Por este medio le remito el informe de la inspección ocular realizada al inmueble con **Folio Real No. 30381292**, en el que se pretende realizar el proyecto **Parcelación Marvalley**, ubicado en Av. Dr. Belisario Porras, corregimiento de Los Astientos, distrito de Pedasí, provincia de Los Santos, elaborado por el Departamento de Prevención y Mitigación de Desastres, de nuestra Institución.

"Parcelación Marvalley"
Corregimiento de Los Asientos, distrito de Pedasí, provincia de Los Santos

SISTEMA NACIONAL DE PROTECCIÓN CIVIL
DEPARTAMENTO DE PREVENCIÓN Y MITIGACIÓN DE DESASTRES
SINAPROC-DPLS-014/24-10-2022

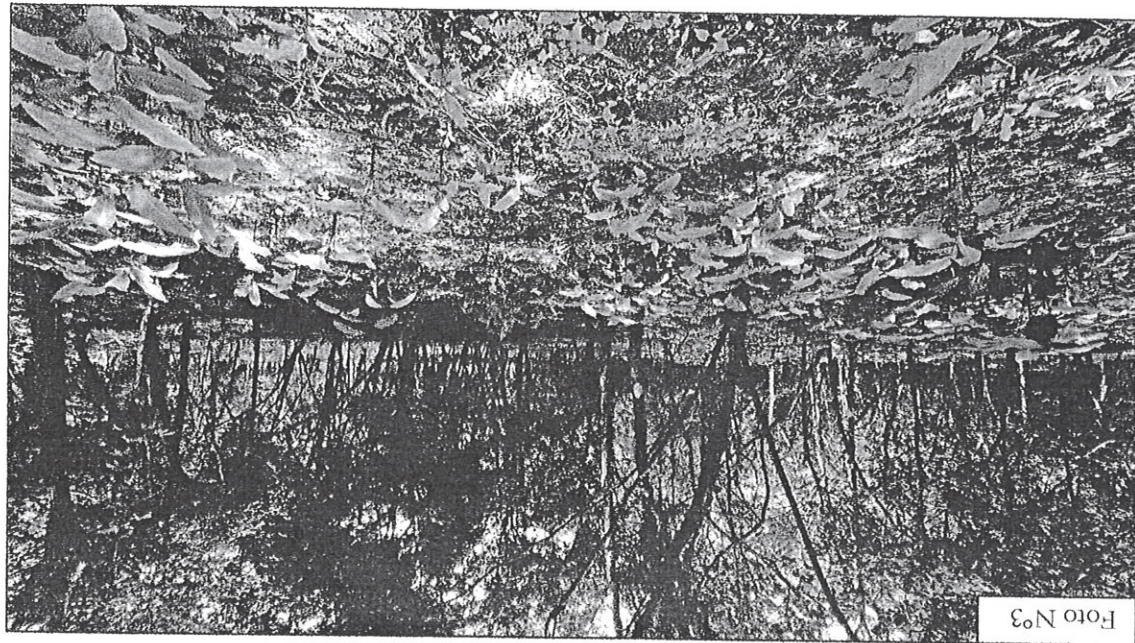
- El terreno es atravesado por un cuerpo de agua. El mismo se encontraba con caudal al momento de la inspección.
- El suelo se encontraba saturado y en algunos puntos se observaron charcos de agua por lo que se deduce que el cuerpo de agua que atraviesa el terreno pudo desbordarse, anegando el globo de terreno.

Foto N°1: Se observa el curso del cuerpo de agua observado dentro del globo de terreno.

Foto N°2: Se observa el curso del cuerpo de agua observado dentro del globo de terreno.

1. Tomar en cuenta la presencia del cuerpo de agua que atraviesa el globo de terreno en cuanto al desarrollo de cualquier proyecto u obra dentro de este. Realizar los estudios hidrológicos, hidráulicos y geotécnicos necesarios.
2. Respetar las servidumbres de los cuerpos de agua que atraviesen o colinden con el globo de terreno.
3. Cumplir con las normas urbanísticas y usos de suelos vigentes, y aprobados por el Ministerio de Vivienda y Ordenamiento Territorial.

Foto N°5: Se observa el suelo con alto contenido de humedad.

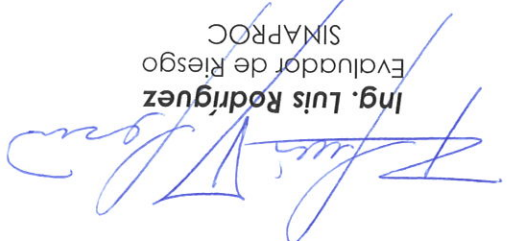
- Esta condición compromete la estabilidad del suelo debido al alto contenido de humedad.
- Por la topografía del terreno no debe haber problemas de deslizamiento. Sin embargo, debido a la presencia de un cuerpo de agua con posibles desbordamientos, se hace necesario realizar estudios hidrológicos y geotécnicos en la zona para determinar el grado de afectación que recibe el globo de terreno.
